INFORME DE VISITA DE CONTROL N° 063-2022-CG/GRAN-SVC

OBRA: "MEJORAMIENTO DE PISTAS, VEREDAS, GRADERIAS Y DRENAJE PLUVIAL DE LA CIUDAD DE CHACAS, DISTRITO DE CHACAS, PROVINCIA DE ASUNCIÓN - ANCASH"

INFORME DE VISITA DE CONTROL
N° 063-2022-CG/GRAN-SVC

FOTOGRAFÍAS N°S 1 Y 2
PAVIMENTO RÍGIDO CON ASENTAMIENTO EN EL JR. LIMA

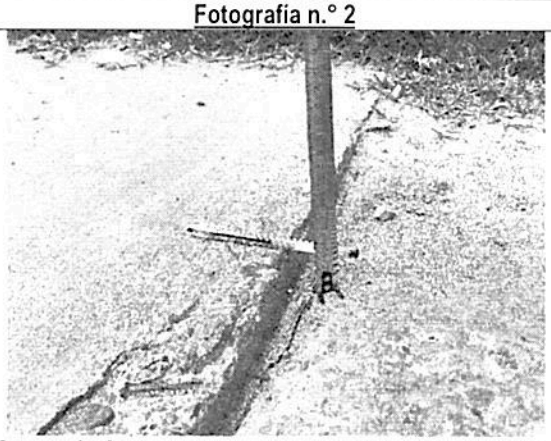
- En el jr. Lima: luego de 100m aproximadamente de su intersección con el pasaje Pedro Kochatzin con dirección a la intersección del jr. Lima con el jr. Antonio Raimondi, se observa un (1) paño de pavimento rígido con asentamiento de 4cm, que dificulta el tránsito vehicular, tal como se aprecia a continuación:

Comentario: En el jr. Lima, luego de 100m aproximadamente de su intersección con el pasaje Pedro Kochatzin, se observa asentamiento de un paño de pavimento rígido.	**Comentario:** Se observa que el paño que se describe en la fotografía n.° 1, presenta un asentamiento de 4cm.

FOTOGRAFÍAS N°S 3 Y 4
PAVIMENTO RÍGIDO CON FISURAS Y ASENTAMIENTO EN EL JR. LIMA

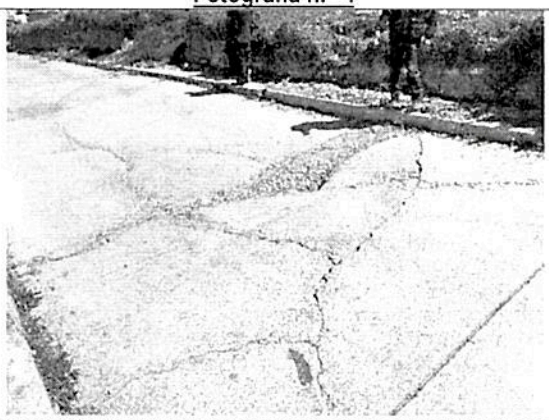
- En el jr. Lima: pasando la I.E Amiguitos de Alameda, con dirección a la intersección del jr. Lima con el jr. Antonio Raimondi, se aprecia tres (3) paños de pavimento rígido con fisuras y un (1) paño con asentamiento, que resulta inseguro para el tránsito vehicular, tal como se muestra en las fotografías siguientes:

Comentario: En el jr. Lima, pasando la I.E Amiguitos de Alameda, se observa tres (3) paños de pavimento rigido con fisuras y un (1) paño con asentamiento	**Comentario:** Las fisuras y el asentamiento de los paños del pavimento rigido descrito en la fotografia n.° 3, vienen ocasionando que el tránsito vehicular se realice con dificultad.

PAVIMENTO RÍGIDO CON FISURAS Y ASENTAMIENTO EN EL JR. ANTONIO RAIMONDI

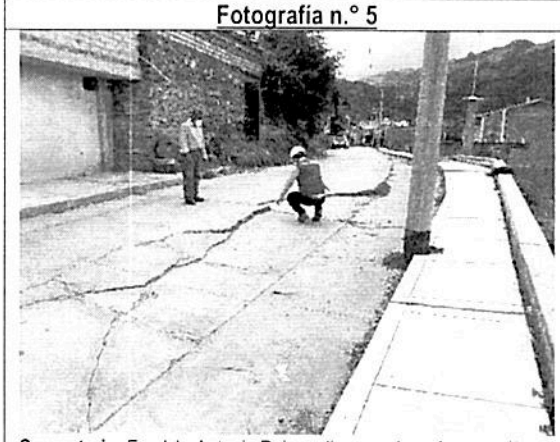
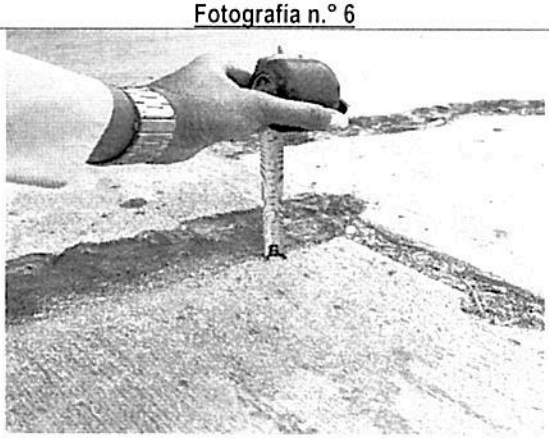
- En el jr. Antonio Raimondi: cerca de su intersección con el jr. Lima, se observa cuatro (4) paños de pavimento rígido con fisuras, asimismo, se aprecia un (1) paño con sentamiento de 8cm, tal como se observa a continuación:

Comentario: En el Jr. Antonio Raimondi, cerca de su intersección con el jr. Lima, se observa cuatro (4) paños de pavimento rigido con fisuras, asimismo, se aprecia un paño con asentamiento.	**Comentario:** Se observa un paño con un asentamiento de 8cm.
